## **Eerder stedenbouwkundig advies vooroverleg 28-08-2019**

## **Stedenbouwkundige toelichting tbv ruimtelijke onderbouwing / startnotitie 17-04-2020**

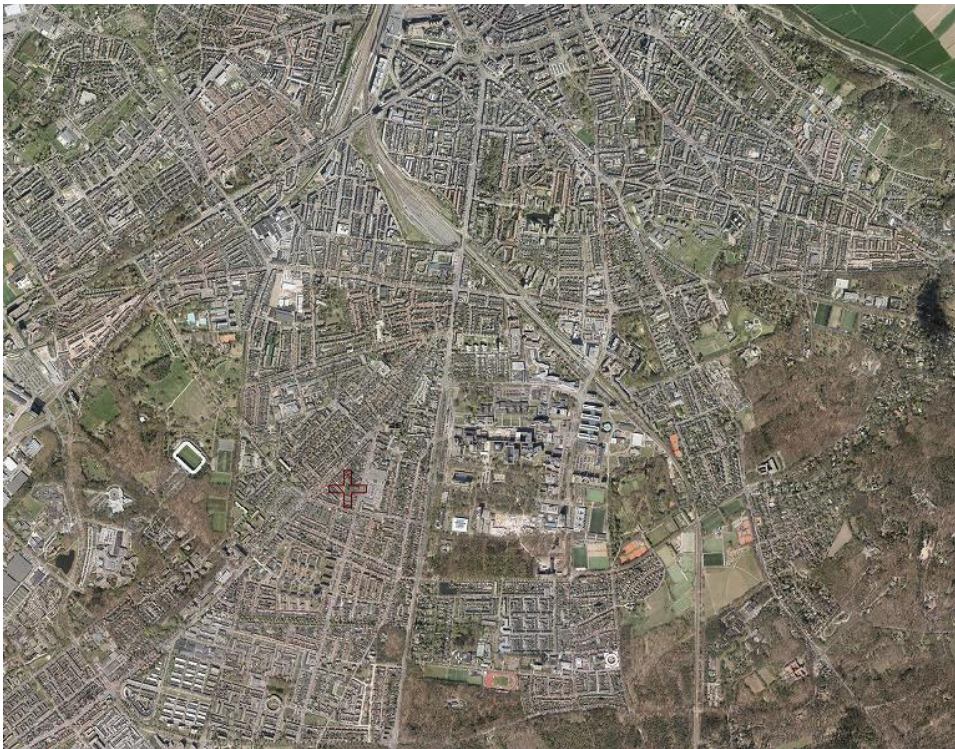
- De toegang tot het inbreidingsgebied dient rekening te houden met zichtassen op de bebouwing en/of groen en niet op de parkeerplaatsen.
- Er dient gezocht te worden naar een gevarieerder straatbeeld, waarbij gedacht kan worden aan een verspringing in de rooilijn en/of bouwhoogte en een centrale groenzone.

- Er dient verduidelijkt te worden waarom is gekozen voor dakkapellen aan de voorzijde bij bouwblok A en juist de achterzijde bij bouwblok B.
- Aandachtspunt is het bestaand groen. Is er een mogelijkheid om de inbreiding te vergroenen en is het mogelijk om bestaand groen te handhaven? Met name de bomen aan de noordwest zijde en een toevoeging van groen aan de zijde waar wordt binnengereden vanuit de Enkstraat zouden een meerwaarde zijn.

- De ingetekende groenstrook aan de zuidkant van de 'parkeerkoffer' oogt erg smal.
- De onderste parkeerplaats bij de parkeerkoffer steekt uit tov de rooilijn van de bebouwing bij blok B. Door de parkeerplaats te verleggen en deze hoek groen in te richten wordt ook het aanzicht vanuit de Enkstraat gunstiger.

- De hoekwoningen dienen voorzien te worden van een accent en/of raampartijen. In de huidige gevelaanzichten betreft het grotendeels een blinde zijgevel met slechts bovenin een zolderraam. Omdat de woningen zich ook richten naar het openbaar gebied zou het de woningen en het aanzicht op het plangebied sieren om hier meer aandacht aan te besteden.
